Bebauungsplan „Burgäcker – Äuble II – südlich der Kalkweiler Steige“ – 2. Änderung Rottenburg am Neckar – Kernstadt

Abwägung und Satzungsbeschluss

Sitzung des Gemeinderats am 14.12.2020

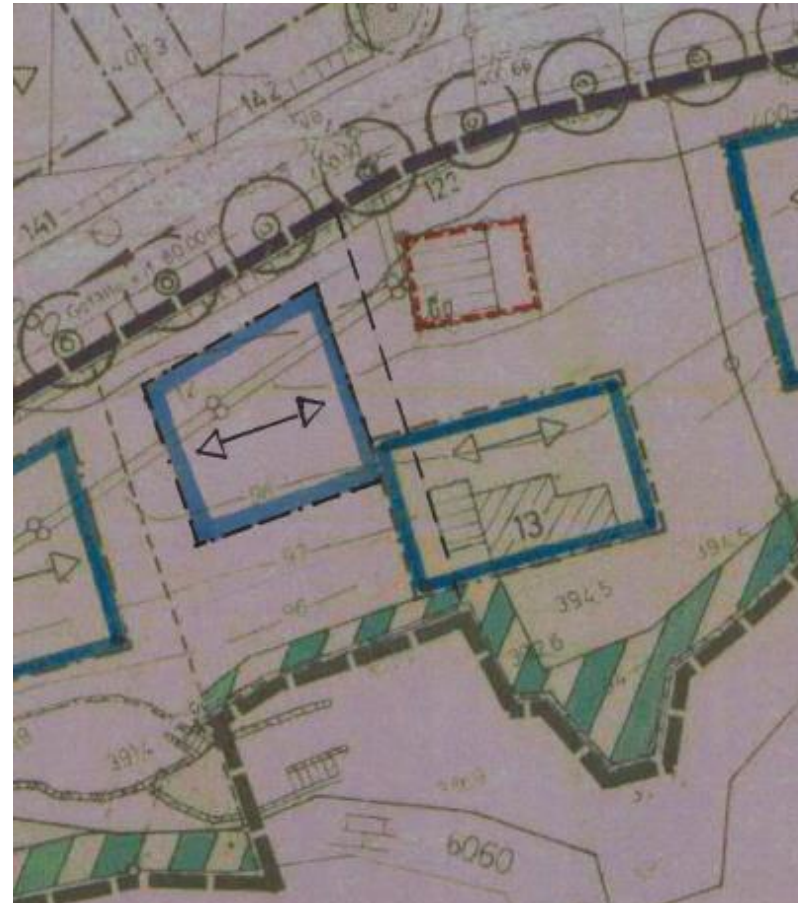
Auf dem Flurstück 12135 wird ein zusätzliches Baufenster geschaffen, da hier die regelmäßige Anordnung der angrenzenden großzügigen überbaubaren Grundstücksflächen unterbrochen ist und das ursprüngliche Baufenster eng um das Bestandsgebäude festgesetzt wurde. Die Bebauung und Entwicklung auf o.g. Parzelle bleibt bisher weit hinter den Möglichkeiten der anderen Parzellen im Gebiet zurück.

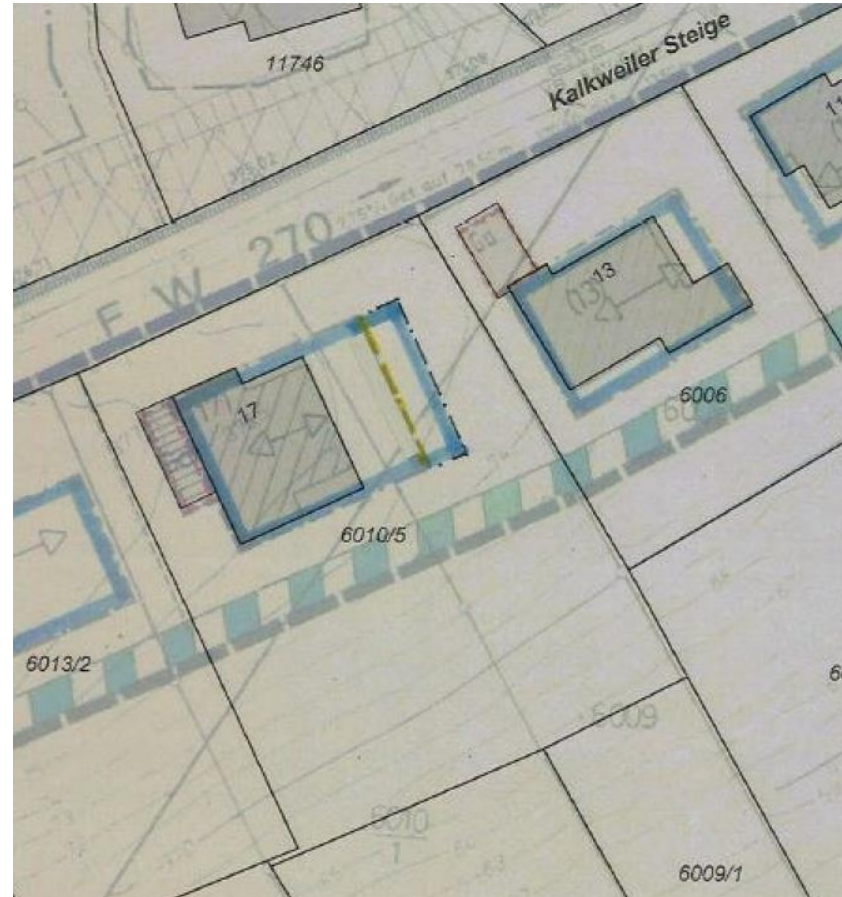
Auf der Parzelle Flst.Nr. 6010/5 wurde ein im Verhältnis kleineres Baufenster festgesetzt. Um eine gleichwertige Ausnutzung des Grundstücks zu ermöglichen wird das bestehende Baufenster um 3 m verlängert.

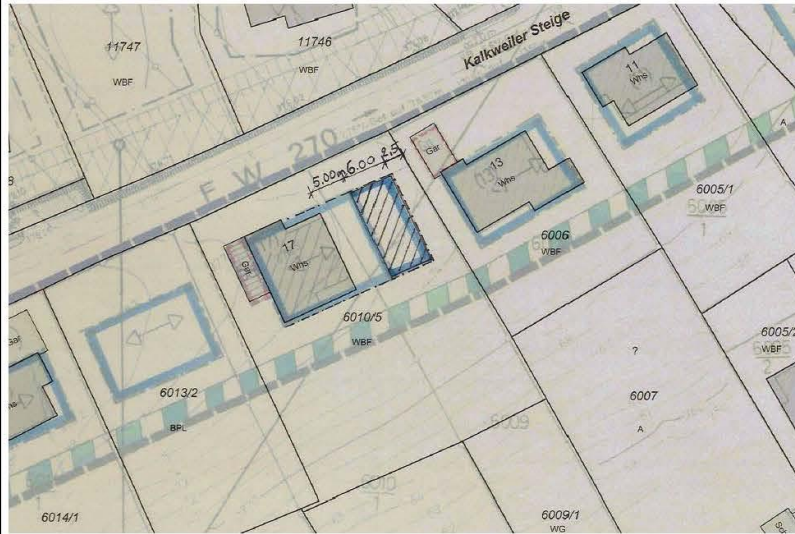
Lfd. Nr.	Vorgetragene Stellungnahme	Stellungnahme Verwaltung Abwägungsvorschlag
1	Es wird folgendes angeregt: Vergrößerung des Baufensters in östlicher Richtung auf die Maße wie sie auf dem Lageplan vom 28.08.1979 der Bauakte dargestellt sind. Diese Darstellung wurde erstellt bevor der heute geltende Bebauungsplan rechtsverbindlich wurde. Zweck der Vergrößerung des Baufenster: Nachverdichtung auf dem Grundstück (Flst. 6010/5) mit einem neuen freistehenden Baukörper.	Zustimmung / Kenntnisnahme Auch bei einer Vergrößerung des Baufensters wie angeregt, wäre die Realisierung eines freistehenden Baukörpers innerhalb des neuen Baufensters nur schwierig umzusetzen. Aufgrund der mindestens einzuhaltenden Grenzabstände von insgesamt 5 m (von jedem Baukörper 2,5m) zwischen dem Bestandsgebäude und dem projektierten Neubau würde das verbleibende Maß nur etwa 6 m betragen. Eine weitergehende Überschreitung des Baufensters nach Osten wäre in keinem Fall möglich, da hier der Mindestgrenzabstand zum Nachbargebäude gewahrt werden muss. In einem Schriftwechsel aus dem Jahr 2012 (beginnend mit der Anfrage am 25.01.2012) wurde dieser Sachverhalt bereits eingehend bearbeitet und geprüft mit der Aussage, dass bei einem Anbau an das Bestandsgebäude bzw. einer neu angebauten Doppelhaushälfte eine bedeutende Mehrausnutzung des Baufensters und des Grundstücks erfolgen könnte. In diesem Zusammenhang wurde auch eine mögliche Befreiung (in Bezug auf Überschreiten des bestehenden Baufensters) erwähnt, so dass ein Anbau mit einem Maß von 6 m im bestehenden Baufenster, sowie einer möglichen zusätzlichen Breite entstehen könnte. Der mögliche Anbau an das Bestandsgebäude wäre in jedem Fall größer realisierbar als ein freistehender Baukörper. Um dies bauordnungsrechtlich ohne eine Befreiung zu gewährleisten, erfolgt eine Vergrößerung des Baufensters nach Osten hin um 3 m. Aus der beiliegenden Skizze ist zu entnehmen, dass so ein Anbau in Form einer Doppelhaushälfte an das Bestandsgebäude ermöglicht wird mit einer Breite von 9 m und einer Tiefe von 13 m. Der seitliche Grenzabstand zur Grundstücksgrenze beträgt an der schmalsten Stelle 5 m, d.h. er geht weit über den mindestens erforderlichen Grenzabstand von 2,5 m hinaus.

Für alle Flst. im Geltungsbereich gilt weiterhin die GRZ von 0,3 als Obergrenze. Für das Flst 6010/5 ist diese mit dem bestehenden Baufenster nicht ausgeschöpft. Durch die Vergrößerung des Baufensters wird eine GFZ von 0,3 erreicht. Nicht praktikable Variante mit neuem, freistehenden Baukörper (maximale Breite könnte 6 m betragen). 
--	---

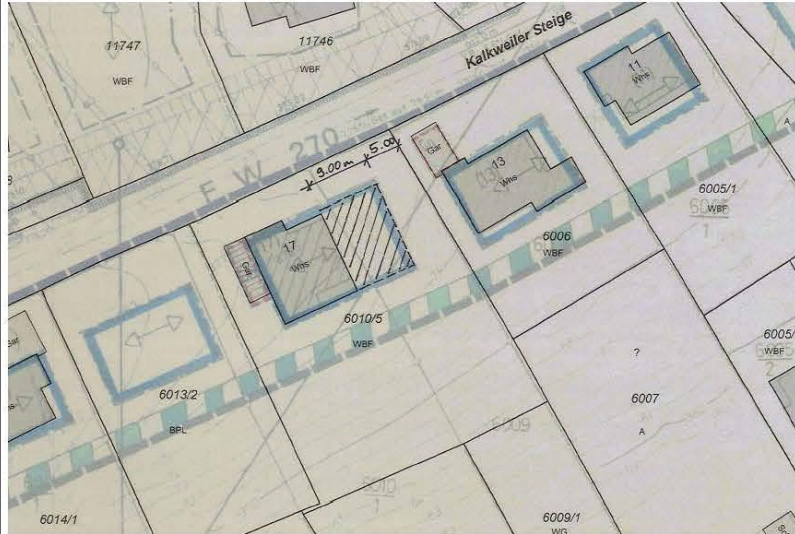
Variante mit Erweiterung des Baufensters um 3 m nach Osten, GRZ 0,3  An Bestandsgebäude angebaute Doppelhaushälfte mit Grundfläche von ca. 9m mal 13m kann realisiert werden. Die ursprüngliche Intention hinter der Festsetzung im Bebauungsplan (großzügige Grenzabstände zur Wahrung von Blickachsen ins Neckartal) bleibt erhalten.
2	Kauf unter falschen Vorzeichen und Verschlechterung der Wohnsituation Das Grundstück (Flst. 12136) wurde mit dem Wissen gekauft, dass der Nachbar kein Interesse daran hatte aus seinem weitläufigen Garten ein weiteres	Zurückweisung Die Aufstellung des Bebauungsplans wurde am 29. März 1977 im Gemeinderat beschlossen. Aus der Aktenlage konnte recherchiert werden, dass der damalige Eigentümer des Flurstücks 12135 im Jahr 1979 um nachträgliche Auf-
